## Informacja o wpłynięciu pytania do SIWZ

**TO-250-21 TA/19**

**„Dostawę i montaż z uruchomieniem suwnicy 5t wraz z wymianą szyn zasilających i regulacją torów jezdnych.”**

011017.0

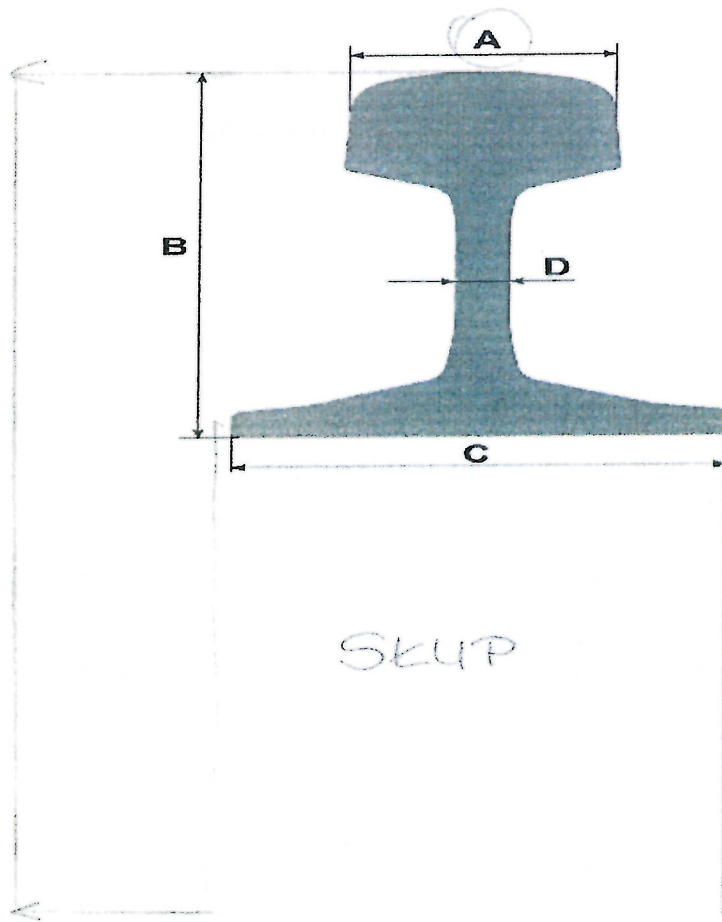
Mam pytanie odnośnie przetargu na dostawę suwnicy, a mianowicie chodzi mi o wysokość główki szyny i szerokość szyny.

W załączeniu rysunek: chodzi mi o wymiar A, oraz o wymiar z poziomu „0” do główki szyny.

Wymiar A: 53,27mm

Wymiar z poziomu "0" do główki szyny: 7,215m
